改善箇所説明図

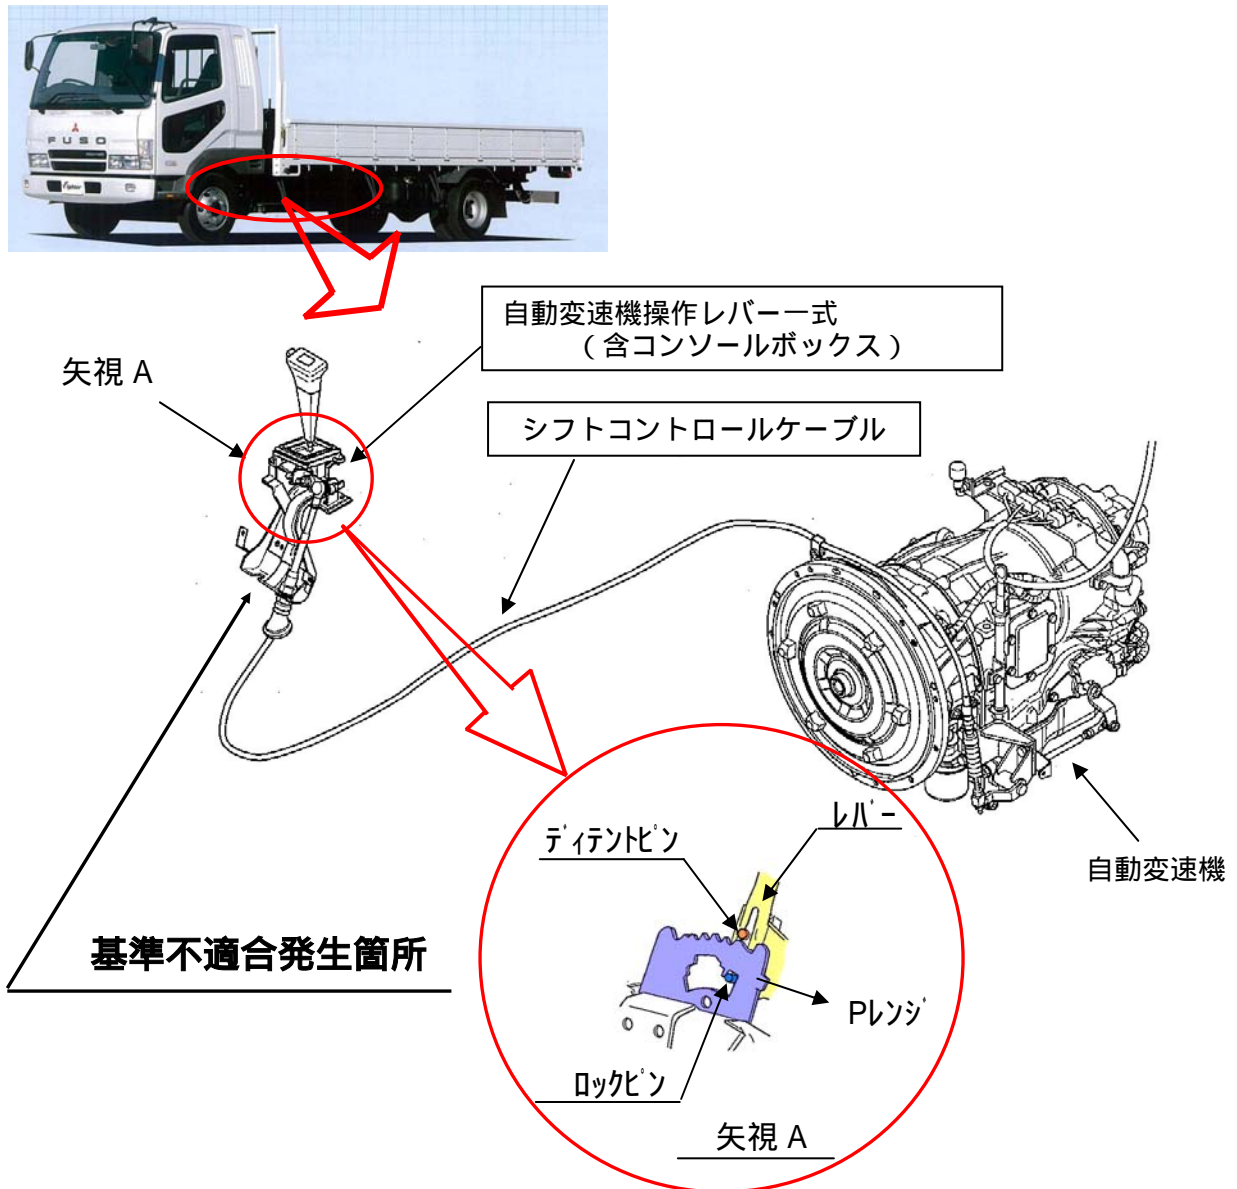
自動変速機操作レバーの加工が不適切なため、当該レバーとディテントピンまたはロックピンにガタ・たわみ等が発生しているものがある。そのため、シフト操作を行った際に操作レバーがPレンジ位置にあるにもかかわらず、自動変速機本体側はRレンジのままとなり、最悪の場合、車両が後退するおそれがある。

全車両、自動変速機操作レバー式及びシフトコントロールケーブルを対策品に交換する。
尚、対策品の供給に時間を要するため、当面の措置としてPレンジ操作時の注意事項を記載したコーションプレートを配布し、ユーザの注意喚起を図る。

注： は交換部品を示す。
